ECE/TRANS/WP.29/2006/48
24 mars 2006

**PROPOSITION DE SÉRIE 01 D'AMENDEMENTS AU RÈGLEMENT N° 117
(Bruit de roulement des pneumatiques)**

Communication du Groupe de travail en matière de roulement et de freinage (GRRF)

Exemple 1

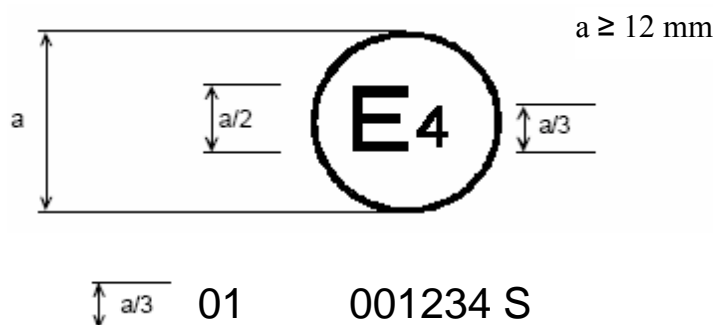
Annexe 2, modifier comme suit:

La marque d'homologation ci-dessus, apposée sur un pneumatique, indique que ce pneumatique a été homologué aux Pays-Bas (E4) conformément au Règlement n° 117 pour le bruit de roulement (suffixe S), sous le n° 001234. Les deux premiers chiffres du numéro d'homologation (00) signifient que l'homologation a été accordée conformément au Règlement sous sa forme initiale.

Exemple 2

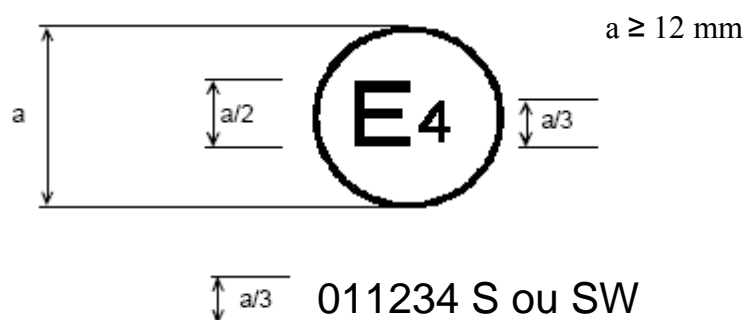
La marque d'homologation ci-dessus indique que le pneumatique en question a été homologué aux Pays-Bas (E4) conformément au Règlement n° 117 pour le bruit de roulement (suffixe S), ou pour le bruit de roulement et l'adhérence sur sol mouillé (suffixe SW), sous le numéro d'homologation 011234. Les deux premiers chiffres du numéro d'homologation (01) signifient que l'homologation a été accordée conformément à la série 01 d'amendements.

Exemple 1

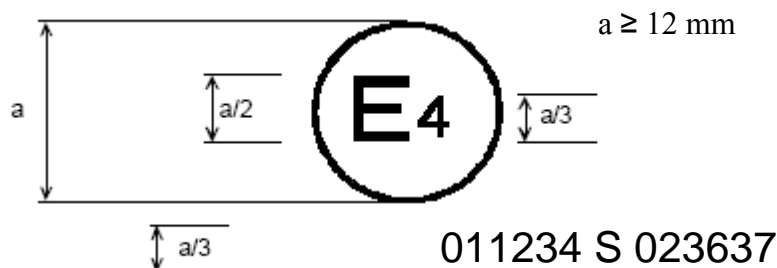
La marque d'homologation ci-dessus indique que le pneumatique en question a été homologué aux Pays-Bas (E4) conformément au Règlement n° 117 pour le bruit de roulement (suffixe S), sous le numéro d'homologation 011234 et au Règlement n° 30 sous le numéro d'homologation 023637. Les deux premiers chiffres du numéro d'homologation signifient que pour le Règlement n° 117 l'homologation a été délivrée conformément à la série 01 d'amendements, et pour le Règlement n° 30 conformément à la série 02 d'amendements.

Exemple 2

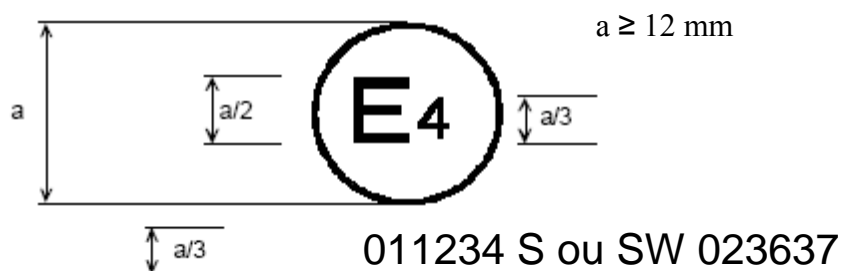
La marque d'homologation ci-dessus indique que le pneumatique en question a été homologué aux Pays-Bas (E4) conformément au Règlement n° 117 pour le bruit de roulement (suffixe S), ou pour le bruit de roulement et l'adhérence sur sol mouillé (suffixe SW), sous le numéro d'homologation 011234 et au Règlement n° 30 sous le numéro d'homologation 023637. Les deux premiers chiffres du numéro d'homologation indiquent que l'homologation a été délivrée pour le Règlement n° 117 conformément à la série 01 d'amendements, et pour le Règlement n° 30 conformément à la série 02 d'amendements.

Exemple 3

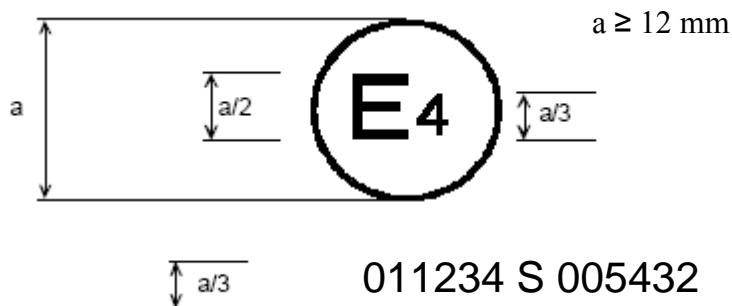
La marque d'homologation ci-dessus indique que le pneumatique en question a été homologué aux Pays-Bas (E4) conformément au Règlement n° 117, sous le numéro d'homologation 011234 (suffixe S uniquement) et au Règlement n° 54. Elle indique qu'il a été homologué pour le bruit de roulement (S) seulement car les pneumatiques homologués conformément au Règlement n° 54 ne peuvent pas l'être actuellement pour l'adhérence sur sol mouillé. Les deux premiers chiffres du numéro de l'homologation signifient que l'homologation a été délivrée pour le Règlement n° 117 conformément à la série 01 d'amendements et pour le Règlement n° 54 conformément à la version originale du Règlement (00).

Exemple 1

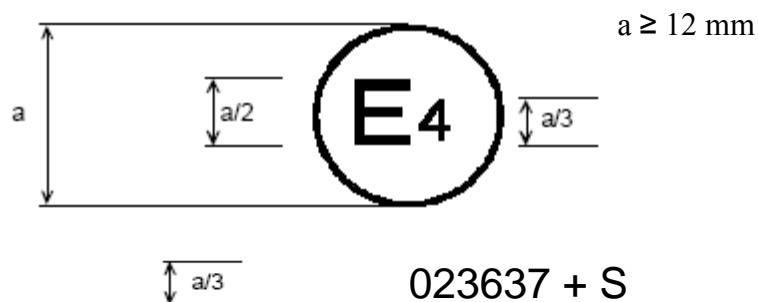
La marque d'homologation ci-dessus indique que le pneumatique en question a été homologué à l'origine aux Pays-Bas (E4) conformément au Règlement n^o 30, sous le numéro 023637. La présence du symbole + S (bruit de roulement) indique qu'il y a eu extension de l'homologation conformément au Règlement n^o 117. Les deux premiers chiffres du numéro d'homologation signifient que l'homologation a été accordée conformément au Règlement n^o 30 incluant la série 02 d'amendements.

Exemple 2

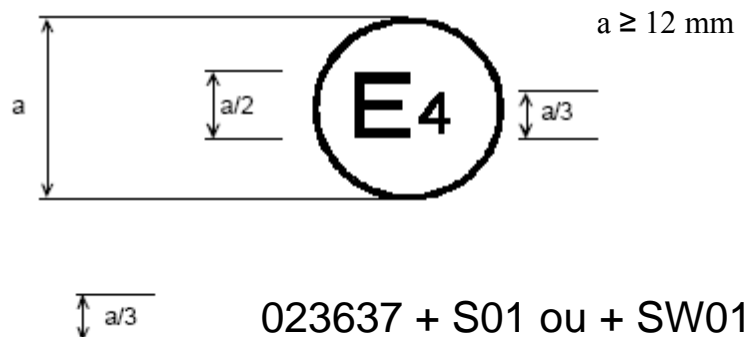
La marque d'homologation ci-dessus indique que le pneumatique en question a été homologué à l'origine aux Pays-Bas (E4) conformément au Règlement n^o 30 sous le numéro d'homologation 023637. L'homologation s'applique au bruit de roulement (S), ou au bruit de roulement et à l'adhérence sur sol mouillé (SW). Les deux premiers chiffres du numéro d'homologation signifient que l'homologation a été accordée conformément au Règlement n^o 30 incluant la série 02 d'amendements. La présence du symbole (+) signifie qu'il y a eu extension de l'homologation conformément au Règlement n^o 117.».
